INFORME DE CONTROL ESPECÍFICO
N° 050-2024-2-0338-SCE

SERVICIO DE CONTROL ESPECÍFICO A HECHOS CON PRESUNTA IRREGULARIDAD
MUNICIPALIDAD DISTRITAL DE PONTÓ
PONTÓ, HUARI, ÁNCASH

"EJECUCIÓN CONTRACTUAL DEL SERVICIO: MANTENIMIENTO DEL CERCO PERIMÉTRICO DE LA ANTENA PARABÓLICA DE LA LOCALIDAD DE PONTÓ, DISTRITO DE PONTÓ - HUARI - ÁNCASH"

Imagen n.° 1
Muro de Contención ubicado al lado oeste de la zona del Servicio colindante con una vivienda existente

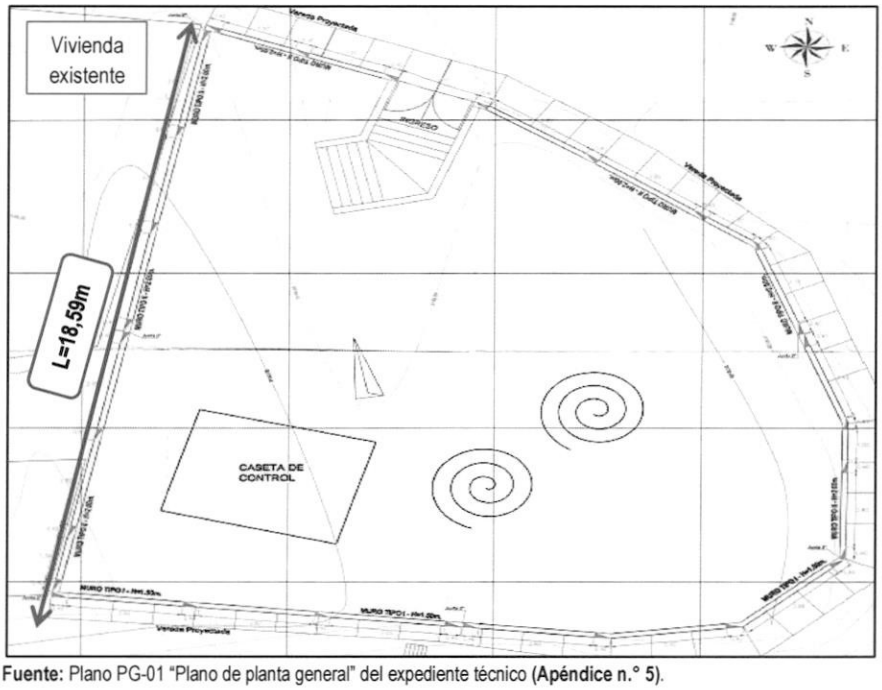
En la constatación física del Servicio, se verificó que en el muro de contención **ubicado al lado oeste de la zona del Servicio colindante con una vivienda existente** se ejecutaron componentes que incumplían los planos y diseño estructural del muro de contención tipo II, en adelante "Muro de Contención"; en lo que corresponde a su sección geométrica (base y altura de la zapata), conforme se expone a continuación:

En el plano PG-01 "Plano de planta general" del expediente técnico **(Apéndice n.° 5)**, se identificó la existencia de muros de contención tipo II con una altura de 2,00m; perimetrales a las antenas parabólicas, cuya longitud total es 18,59m. Al respecto, dicho Muro de Contención se ubica al lado oeste de la zona del Servicio, colindante con una vivienda existente, conforme se muestra a continuación:

Imagen n.° 2
Muro de contención tipo II - (H=2,00m)

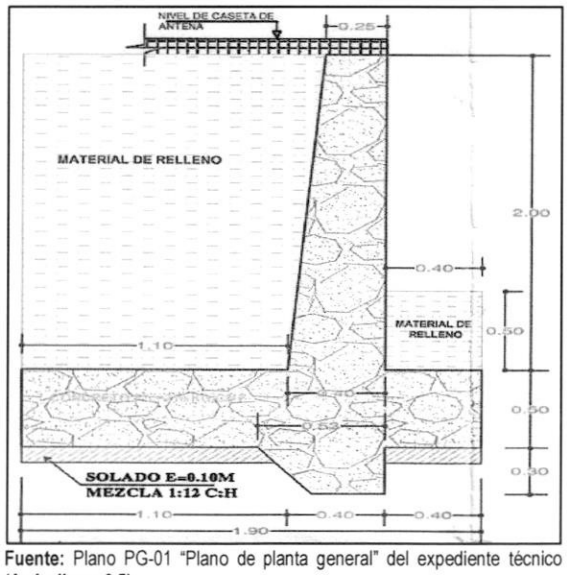
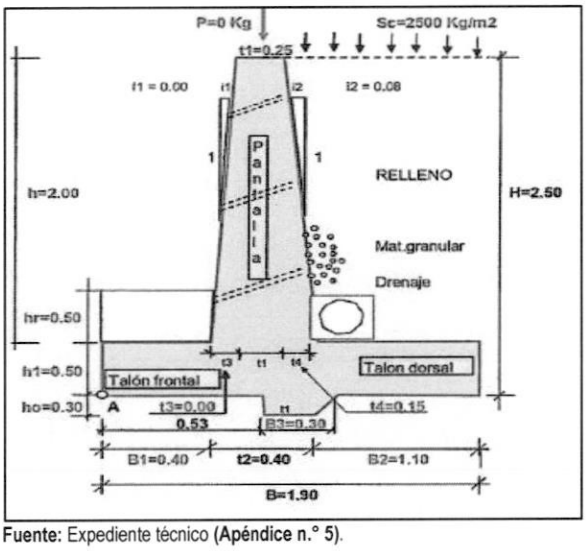
Asimismo, el detalle del Muro de Contención indica que tiene una altura de pantalla de 2,00m, base[11] de zapata de 1,90m, talón de 0,40m y pie (talón dorsal[12]) de 1,10m, tal como se muestra a continuación:

Se precisa que, dichas dimensiones son concordantes con lo establecido en el numeral 3 de las metas del Servicio correspondiente a la memoria descriptiva contenida en el expediente técnico **(Apéndice n.° 5)**; así como en el ítem 4.1. Diseño y cálculo estructural del mismo expediente técnico **(Apéndice n.° 5)**, tal como puede verse en la siguiente imagen:

Al respecto, durante la ejecución del Servicio, mediante carta n.° 016-2022-GRACO/AJGM/GG, de 4 de marzo de 2022 **(Apéndice n.° 18)**, Ayrton José Grados Mejía, consultor de la Supervisión presentó la conformidad de la valorización n.° 1 del Contratista al Titular de la Entidad con atención a Carlos Mark Rojas León, gerente de Infraestructura, Desarrollo Urbano y Rural, en el cual se adjuntó el ítem 3.6. Valorización mensual de avance del servicio de la actividad de mantenimiento, detallando la ejecución del componente "03. Muro de contención" mediante la planilla de metrados de dicha valorización n.° 1 **(Apéndice n.° 13)**, que establece la ejecución del Muro de Contención con tan solo 1,80m de base[13], tal como se muestra a continuación:

Imagen n.° 5
Sección del Muro de Contención (M-01) ubicado en el tramo colindante una vivienda existente

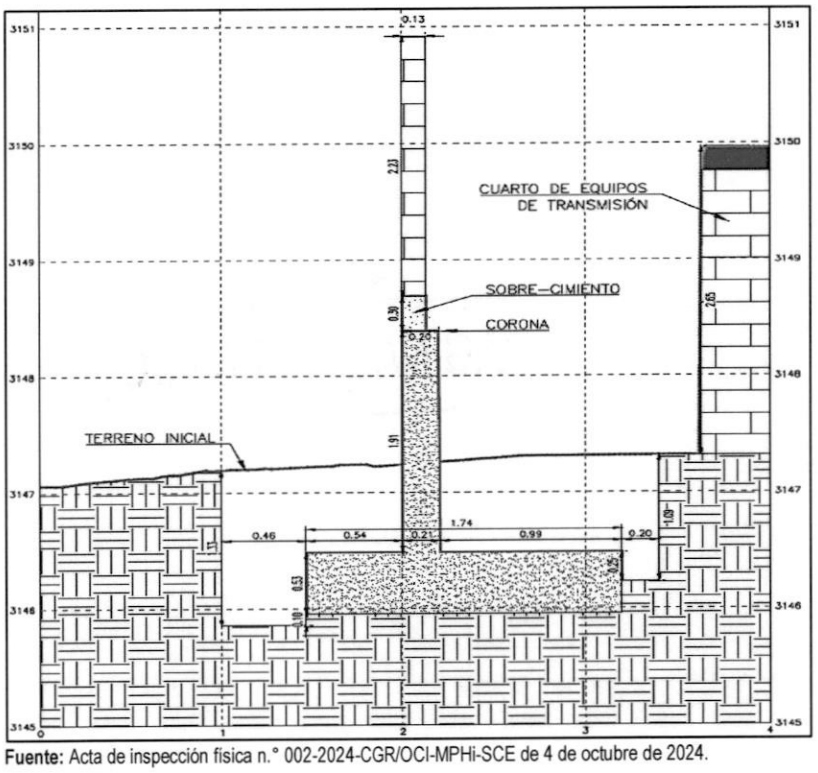
Con la finalidad de corroborar las dimensiones, se realizó el levantamiento topográfico en el talón de la zapata (M-01$_T$) y en el pie de la zapata (M-01$_P$), obteniendo la sección transversal del muro M-01 con las dimensiones de base de la zapata de 1,74m, altura de la pantalla del Muro de Contención de 2,21m; incluyendo las alturas de la viga de cimentación y sobrecimiento, y altura de la zapata de 0,53m, conforme se muestra a continuación:

Es así que, comparando las dimensiones del Muro de Contención contenidos en el plano PG-01 "Plano de planta general" y en el diseño estructural del Muro de Contención del expediente técnico, que indican que las dimensiones de la altura de la pantalla es 2,00m; además, base y altura total de la zapata son de 1,90m y 0,60m respectivamente, con las dimensiones de la inspección física, se indica que, durante la ejecución del Servicio el Contratista modificó dichas dimensiones; tal como se detalla a continuación:

Imagen n.° 6
Sección del Muro de Contención (M-02) ubicado en el tramo colindante una vivienda existente

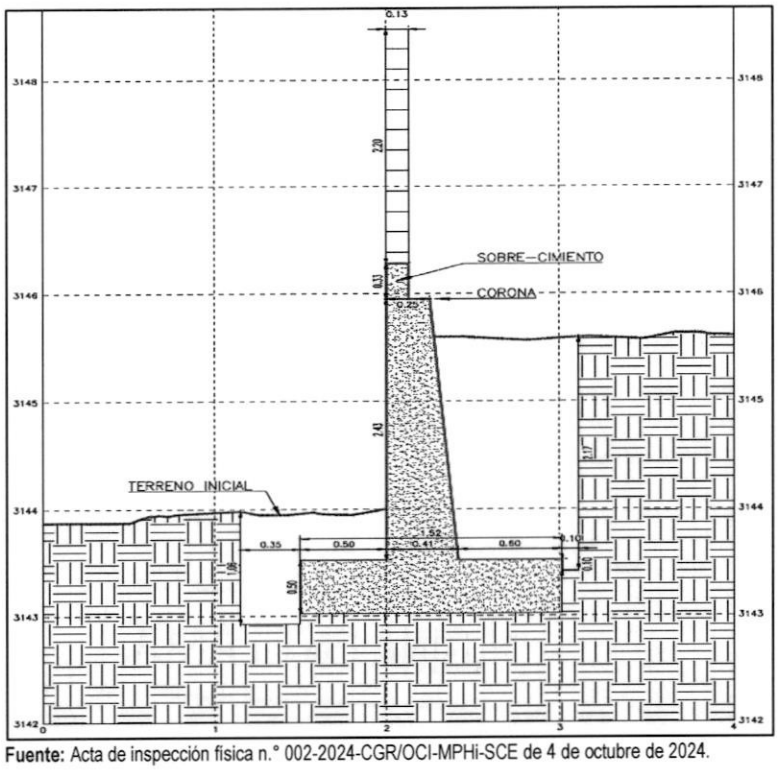
También, se realizó el levantamiento topográfico en el talón de la zapata (M-02$_T$) y en el pie de la zapata (M-02$_P$), obteniendo la sección transversal del muro M-02 con las dimensiones del Muro de Contención, tales como base de la zapata de 1,52m, altura de la pantalla del Muro de Contención de 2,76m; incluyendo las alturas de la viga de cimentación y sobrecimiento, y altura de la zapata de 0,50m, conforme se muestra a continuación:

Es decir que, reducir la base de 1,90m a 1,50m y la altura de la zapata de 0,50m a 0,40m reduciría los momentos resistentes de volteo, descompensándose respecto del momento de volteo de la presión activa, afectando la excentricidad, pues cambiaría el punto de aplicación de la fuerza resultante; por lo cual, los factores de seguridad con las condiciones geométricas planteadas en el diseño estructural del Muro de Contención se verían también reducidos e incumplirían el factor de seguridad de vuelco[23] y deslizamiento[24], dicha situación fue plasmada en el informe técnico n.° 001-2024-CGR/OCI-MPHi-SCE de 12 de noviembre de 2024 **(Apéndice n.° 17).**

Imagen n.° 13
Superposición de lo establecido en el expediente técnico y lo ejecutado

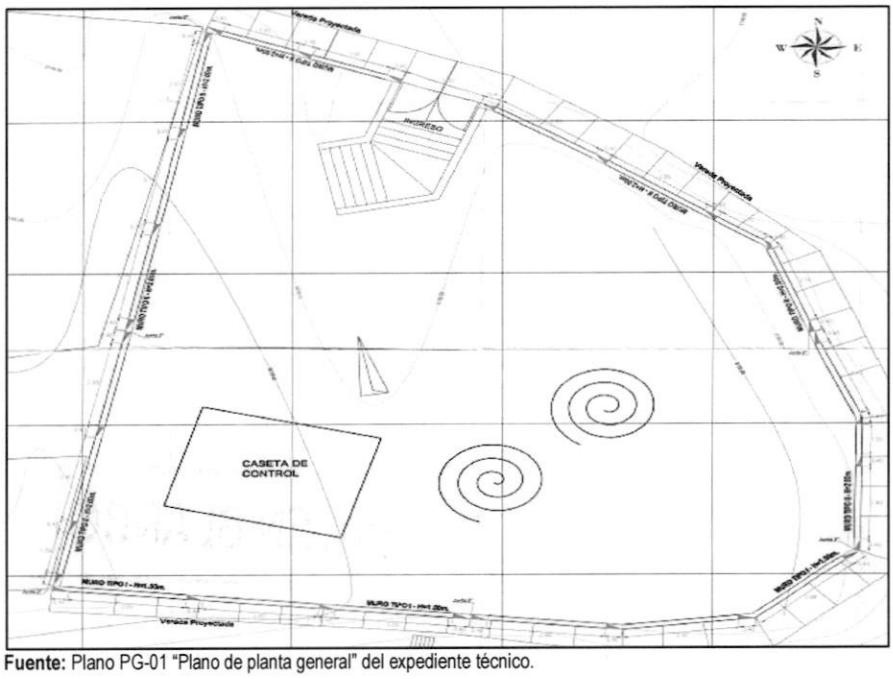
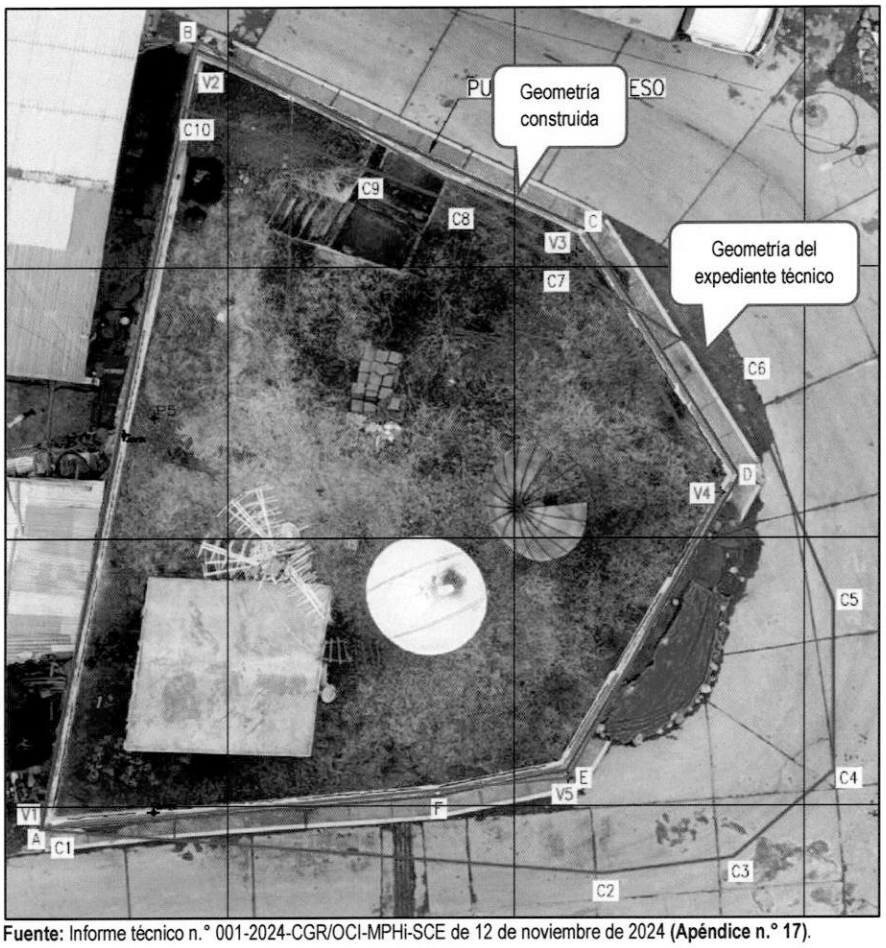
Al respecto, en dicho plano PG-01 se identificó que el perímetro total del muro de contención tiene una longitud de 62,55m; dicho perímetro está compuesto por un muro de contención tipo I[25] de 20,08m y otro de tipo II[26] de 42,47m; además, encima de él, existe un cerco de albañilería, el cuál, tiene una longitud total de 64,55m[27], conforme se muestra a continuación:

Es así que, el Contratista modificó la geometría del perímetro del muro de contención tipo I y tipo II, y el cerco perimétrico establecido en el plano PG-01 "Plano de planta general", durante la ejecución del Servicio, sin contar con la aprobación de la Entidad; además, mediante oficio n.° 074-2024-MDP/GM de 10 de setiembre de 2024 **(Apéndice n.° 22)**, la Entidad comunicó a la comisión de control que no se ha ubicado en el acervo documentario alguna prestación adicional relacionada a los hechos[29]; de esta manera se incumplió lo establecido en el numeral 34.1 del artículo 34 del Texto Único Ordenado de la Ley n.° 30225, Ley de Contrataciones del Estado, establece que:

Imagen n.° 15
Muro de Contención y Cerco Perimétrico construido en el tramo colindante a una vivienda existente sin tarrajeo y revoques respectivamente

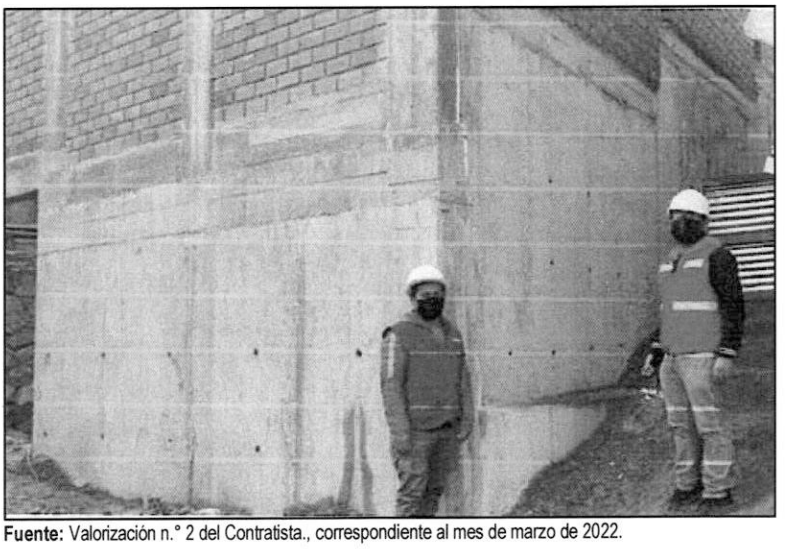
Al respecto, se valorizó al 100% la partida 03.04.01. Tarrajeo en muros exteriores C:A 1:5 E=1.5CM del componente "**03. Muro de contención**" y las partidas 04.04. Revoques y revestimientos del componente "**04. Cerco perimétrico**" establecidos en el expediente técnico; no obstante, durante la inspección se observó la falta de tarrajeo en la superficie del muro de concreto y cerco perimétrico ubicado en el tramo colindante a una vivienda existente, este hecho fue verificable en la valorización n.° 2 del Contratista **(Apéndice n.° 14)**; toda vez que, adjuntó en el numeral 3.22. Fotografías de partidas ejecutadas con presencia del residente, la construcción del muro de concreto y el cerco perimétrico en dicho tramo, tal como se muestra a continuación:

Imagen n.° 16
Sección típica del muro de contención

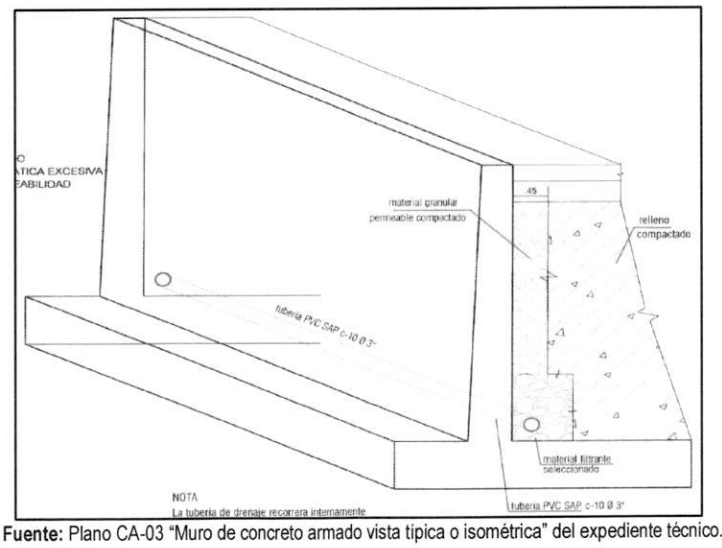
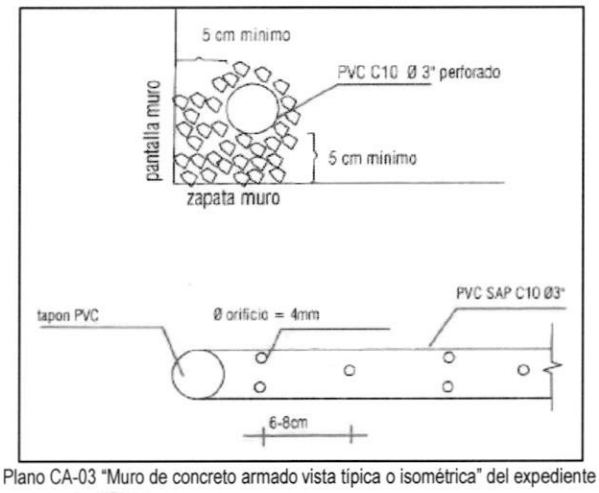
En el expediente técnico se estableció la partida 03.06.02. Tubería PVC SAO D=3" del componente "**03. Muro de contención**", detallado en el plano CA-03 "Muro de concreto armado vista típica o isométrica"; que consistía en la instalación de una tubería pesada de clase 10 de 3" de diámetro, de manera longitudinal y perforada, en la zona del pie de la zapata contiguo a la pantalla del muro de contención, la misma que debería cubrirse con "material granular permeable compactado" a manera de relleno; además, se estableció colocar una cama de apoyo de la tubería perforada denominado "material filtrante seleccionado", todo ello debería estar confinado con un relleno compactado, conforme se muestra a continuación:

Aunado a ello, en el plano "CA-03 Muro de concreto armado vista típica o isométrica" del expediente técnico **(Apéndice n.° 5)**, se consignó el detalle de la tubería de drenaje, estableciéndola como tubería PVC clase 10 de 3" de diámetro, perforado con orificios de 4,00mm de diámetro y separados entre sí por 6,00cm a 8,00cm, conforme se muestra a continuación:

Sobre el particular, es preciso recalcar que, en las excavaciones realizadas no se encontró el sistema de drenaje longitudinal en los Muros de Contención, consistentes en tubería perforada, que debió colocarse en la parte inferior de la pantalla de dicho muro, así como, material de filtro colocado como parte del relleno compactado; por lo que, además de incumplir con lo establecido en el expediente técnico, se incumplió con lo establecido en el numeral 39.13.8 del artículo 39 de la Norma E.050 Suelos y Cimentaciones del Reglamento Nacional de Edificaciones, en el que señala:
